Montage Rückholfeder Fahrwerksfalle RF 5B / RF5 (Material Mod Kit P/N 512116)

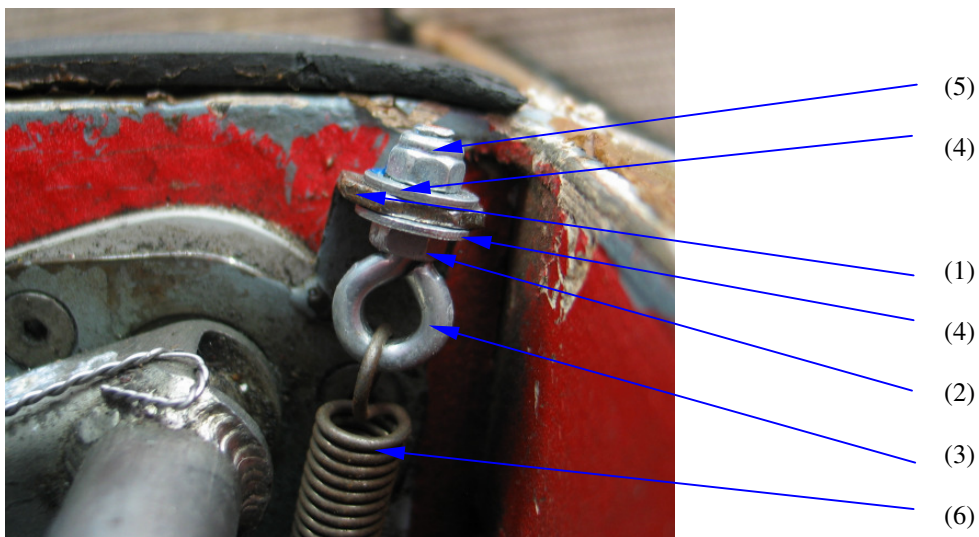
1. Motorsegler auf den Montagebock bringen .
2. Sitz ausbauen .
3. Vorhandene Feder ausbauen.
4. Bohrung im rechten Lagerbeschlag 5B.40.42 (1) auf 4mm erhöhen.
5. Mutter M4 (2) auf die Ringschraubenöse 4X15 (3) aufschrauben .
6. U-Scheibe 4,3 mm (4) aufsetzen .
7. Alles von unten durch die 4 mm Bohrung bringen .
8. Die 2. U-Scheibe (4) aufsetzen .
9. Die selbstsichernde M4- Mutter (5) fest anziehen (Torque 4 - 4,4 Nm)
10. Neue Feder (6) einhängen.
11. Fahrwerksfunktionskontrolle durchführen.
12. Sitz wieder einbauen.
